Desc Probl: REFERITOR LA
PUZ SECTOR 2

Cerere referitoare la PUZ Sector 2

PUZ coordonator S.2

FOTO 6 - Alveolele verzi din fața blocurilor de pe B-dul Basarabia, trecute în M2, deși apar bine evidențiate pe suportul topografic și au suprafețe considerabile

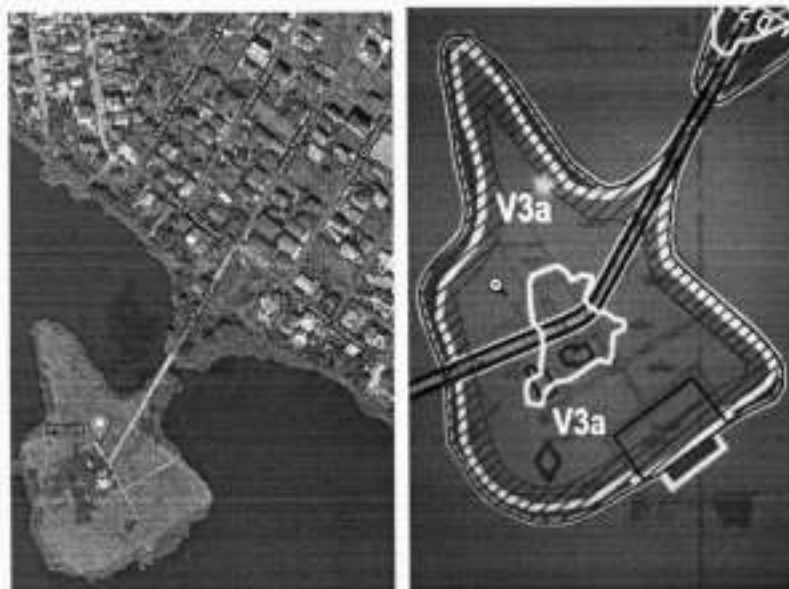
- Lizeanu, str Maica Domnului fronturile la strada dar si in adancime, **M3**;
- Zona str. Gheorghe Țițeica, Lacul Tei, străzi adiacente blocurilor de 10 etaje apărute printre case (precum Dinamic City) **M2**;
- Străduțe adiacente integral în zona Andronache- Colentina, **M3**
- **Peninsulele Fundeni și Dobroiești** (cea mai mare parte teren liber de constructii, neactualizate cadastral) , **M2, M3 si L4a (5-10 etaje)**, aprox **50-60 ha**, unde se impune un singur scuar verde public de aprox **0.5 ha**. Toata aceasta suprafata sistematizata prin PUZ nu prevede pe malurile lacurilor decat un carosabil lat de **7 m**, nici o banda de promenada pietonala sau de biciclete (FOTO 2,3);

FOTO 7 - Insula Tibiscum, unde figurează în plan niște construcții sau platforme inexistente, și sub forma rombului cu linie dublă figurat un accent de înălțime propus.

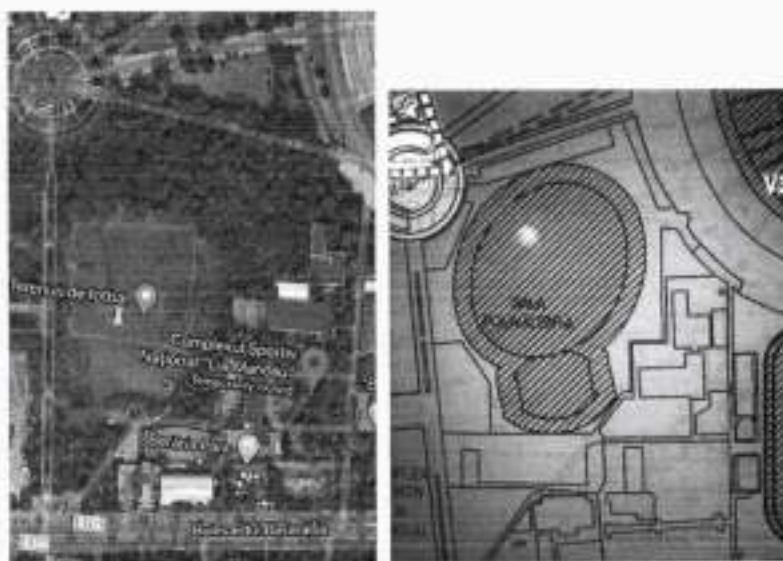
- **Insula Tibiscum, o curiozitate de redactare și propunere urbanistică (se figurează în plan construcții inexistente), încadrată la V3a și totodată beneficiară a unui "accent de înălțime" amplasat în zona inundabilă (FOTO 7)**
- **Scuarurile și alveolele verzi de suprafață mare din fața blocurilor de pe B-dul Basarabia, vis-a-vis de Complexul Lia Manoliu, M2 (FOTO 6)**
- **Zona Șoseaua Vergului, în apropierea intersecției cu Șos. Pantelimon: scuar verde amenajat în fața blocului din intersecție, marcat ca M2 (FOTO 5)**
- **În zona complexului Lia Manoliu e figurată o construcție cu destinație de sală polivalentă, în aceeași manieră ca restul construcțiilor existente în complex, respectiv "EDIFICABIL LA NIVEL ORIENTATIV PENTRU BAZE SPORTIVE care poate fi modificat prin documentații de urbanism de tip PUD". (FOTO 8)**
